*Ministero dell'Ambiente e della Sicurezza Energetica*

**Commissione Tecnica PNRR - PNIEC**

**Parere n. 185 del 03/08/2023**

<b>Progetto</b>	<p><b><i>Valutazione Impatto Ambientale</i></b></p> <p><b>Potenziamento del Sistema Acquedottistico “Verde”. Riqualificazione delle condotte adduttrici esistenti e potenziamento delle capacità di trasporto della risorsa idrica dell’acquedotto Verde</b></p> <p><b>ID_VIP: 9299</b></p>
<b>Proponente</b>	<p><b>Società Abruzzese per il Servizio Idrico Integrato S.p.A.</b></p>

Figura 7 - Nuovo ponte tubo sul Fiume Sangro - Planimetria su base aerea

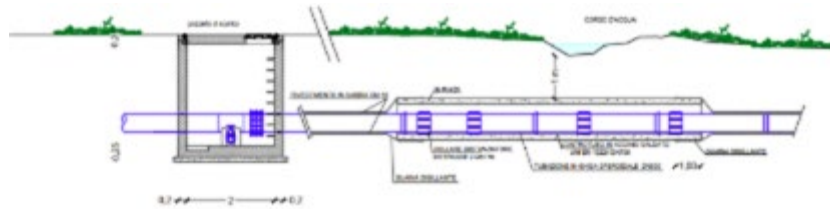
Inoltre, la Commissione ritiene che la relazione di compatibilità idraulica relativa allo stralcio 2 debba essere adeguata in relazione alla modifica della progettazione dell'opera di attraversamento del Fiume Sangro, e che, in considerazione dell'interferenza con aree a rischio geomorfologico ed idraulico, debbano essere rispettate le indicazioni contenute nella **Condizione Ambientale n. 11** e, nel caso di scavi eseguiti con l'utilizzo di fluidi lubrificanti, debba essere rispettato quanto indicato nella **Condizione Ambientale n. 12**.

Figura 13 - Planimetria dell'impianto di potabilizzazione

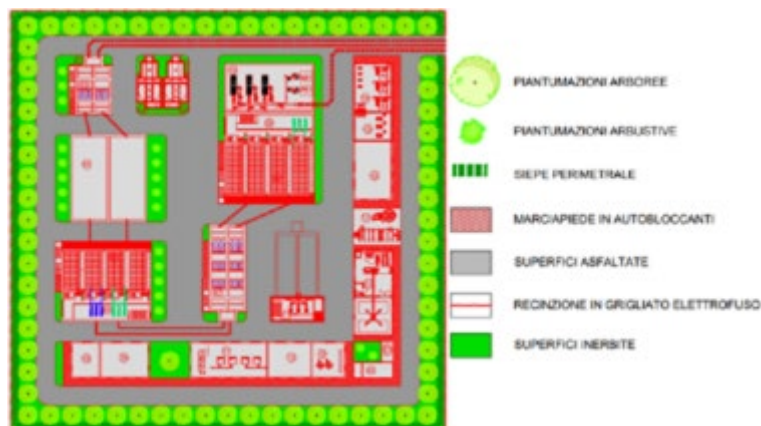
- il progetto deve essere modificato in sede di progettazione esecutiva, evitando di realizzare il potabilizzatore nell'area individuata in Contrada Peschio Cupo, all'interno della ZSC/ZPS Ginepreti a *Juniperus macrocarpa* e gole del Torrente Rio Secco. Il layout dell'impianto di potabilizzazione dovrà essere revisionato allo scopo di adattarlo all'orografia della nuova collocazione;
